Avis MRAe

et mémoire en réponse du pétitionnaire

Projet de parc éolien de Viâpres-le-Petit (10)

n°MRAe 2022APGE136

Figure 5 : Localisation du projet vis-à-vis des couloirs de migration des oiseaux

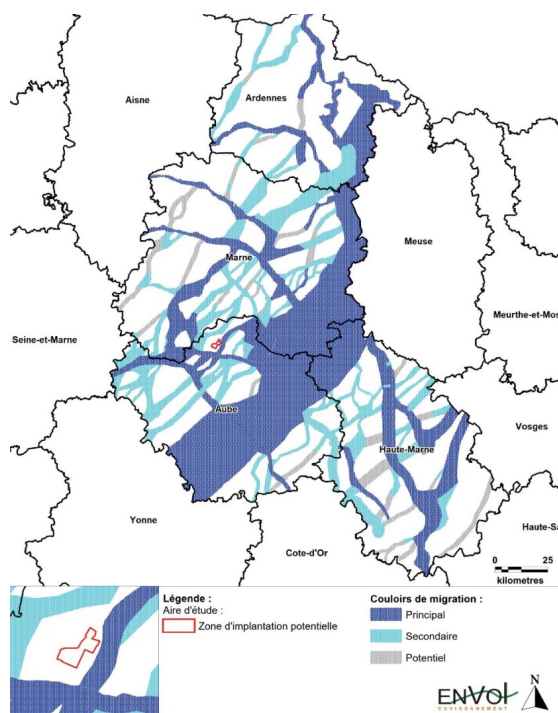
D'après le SRE Champagne-Ardenne, un couloir de migration principal orienté selon un axe nord-est/sud-ouest est localisé à moins de 300 m du site d'étude (Cf. Figure 5, ci-contre). Un second couloir principal se situe à moins de 2 km au sud de la ZIP.

La position sensible de la zone du projet vis-à-vis de ces couloirs de migration augmente les potentialités de survols du secteur par l'avifaune migratrice. De plus, du fait de la proximité du projet avec le couloir de migration principal ainsi que la densité des parcs environnants, l'Ae s'interroge sur le risque de recombinaison des couloirs de migration liée à la densification des parcs aux alentours de la ZIP du projet.

En ce sens, l'Ae réitère sa recommandation aux services de l'État de mener une étude spécifique de l'impact des grands pôles éoliens sur les oiseaux et particulièrement vis-à-vis des modifications des couloirs de migration du fait de la densification de ces pôles.

«En ce sens, l'Ae réitère sa recommandation aux services de l'Etat de mener une étude spécifique de l'impact des grands pôles éoliens sur les oiseaux et particulièrement vis-à-vis des modifications des couloirs de migration du fait de la densification de ces pôles.»

Cette remarque ne relève pas du ressort du porteur de projet.

Figure 8 : Implantation des éoliennes du projet vis-à-vis des parcs éoliens existants ou autorisés (les éoliennes du projet sont représentées en vert)

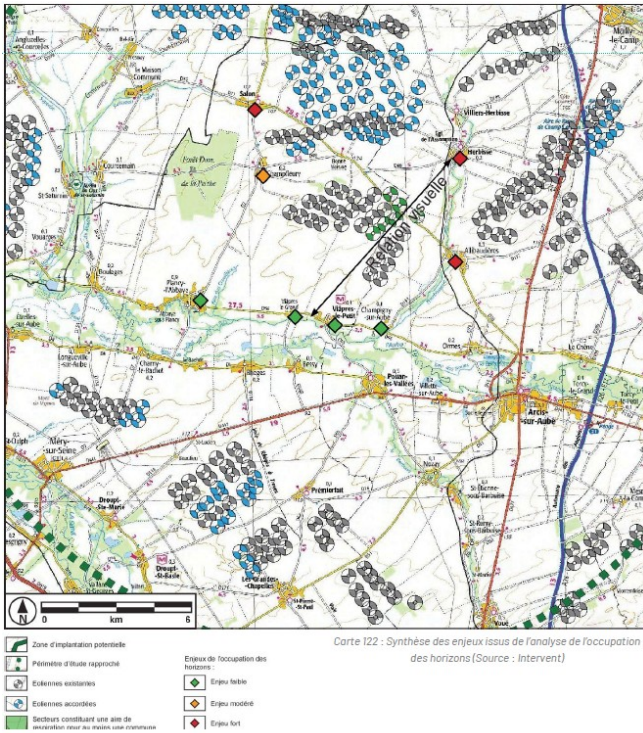
Bien que les seuils de respiration visuelle ou d'occupation des horizons soient déjà largement dépassés pour les villages à proximité du projet, l'implantation du parc de Viâpres-le-Petit n'aura pas d'incidence supplémentaire significative sur le paysage du fait de sa disposition entre 2 parcs éoliens proches l'un de l'autre (Cf. Figure 8 ci-après).

Cependant, les éoliennes des parcs environnants sont significativement plus petites que celles envisagées pour le projet (environ 180 m pour le parc éolien de Plan Fleury et 150 m pour le parc éolien des Renardières).

L'Ae recommande au pétitionnaire d'appréhender plus finement l'effet « écran » engendré par l'implantation de machines plus hautes que celles déjà construites et de proposer de véritables mesures de réduction ou d'accompagnement afin de limiter l'impact sur le cadre de vie des riverains.

Enfin, en cas d'impact paysager avéré, l'Ae recommande au pétitionnaire de privilégier un modèle d'éolienne dont la hauteur maximale n'excède pas 200 m.

«L'Ae recommande au pétitionnaire d'appréhender plus finement l'effet «écran» engendré par l'implantation de machines plus hautes que celles déjà construites et de proposer de véritables mesures de réduction ou d'accompagnement afin de limiter l'impact sur le cadre de vie des riverains.

Tout d'abord il est important de souligner que les éoliennes sont implantées à plus de 1.400 m des habitations les plus proches et à plus de 2 km des centres-bourgs.

Le projet de Parc éolien a été conçu en extension immédiate des parcs éoliens voisins des Renardières et de Plan Fleury. Cette démarche semble être clairement favorisée par la Préfecture de l'Aube. Lors de la présentation de l'état initial, il a été mis en évidence que l'occupation des horizons était l'enjeu principal à prendre en considération pour ce projet. Un des critères clés dans le choix du site du projet était de minimiser l'augmentation de l'occupation des horizons engendrée par les éoliennes. Les différentes analyses menées sur cette thématique (p. 66 de l'étude paysagère) ont pu montrer que la voie choisie d'implanter le projet entre deux parcs éoliens existants ne crée qu'un impact supplémentaire minime.
